改善箇所説明図

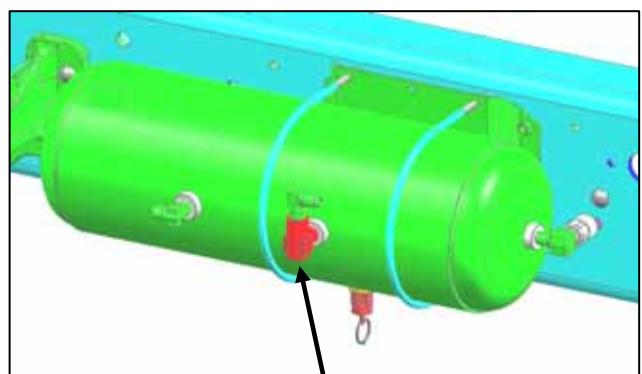
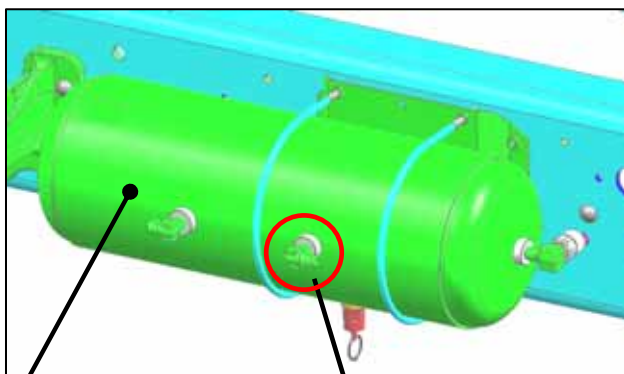
基準不適合発生箇所

駐車ブレーキ（ホイールパーク）用エアタンクに逆止弁が装着されていないため、ブレーキ系統以外のエア配管が失陥した場合、駐車ブレーキが掛かり解除できなくなるおそれがある。

逆止弁

改善の内容: 全車両、駐車ブレーキ用エアタンクに逆止弁を取り付ける。

注: は追加する部品を示す。
